Orange Departament):	Tipo:	Cabecera:		
JAZZTEL		MPEX		Rediseño	FTTH_2810041_MANOTERAS	
Técnico:	Fecha:	Incidencia:	Dirección:			
Jorge Medrano	24/9/2018	6244235	Calle Simacota 4

Rediseño:

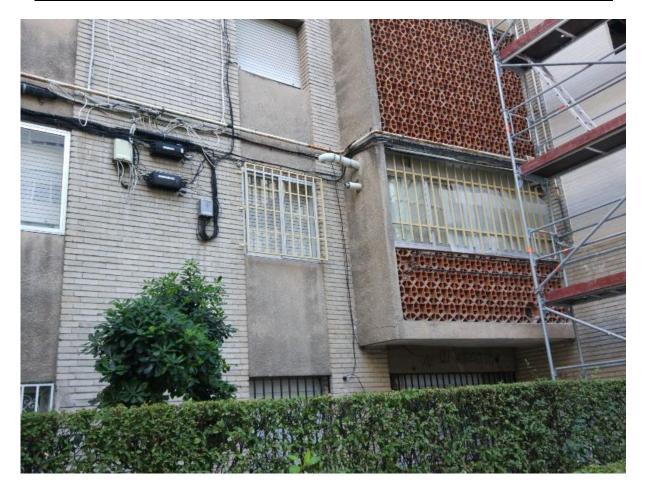
Tras visita en campo a C/Simacota 4 se ha comprobado que se está llevando a cabo la instalación de un ascensor exterior. Actualmente el cableado FTTH pasa por dentro de la estructura del mismo y la CP solicita su retirada.

- Cambio de sección del 8FOPKP-C446/50m entre CTO 029-28-247336 y CTO 029-28-247337 bordeando la estructura del ascensor.
- Fusionar fibra activa
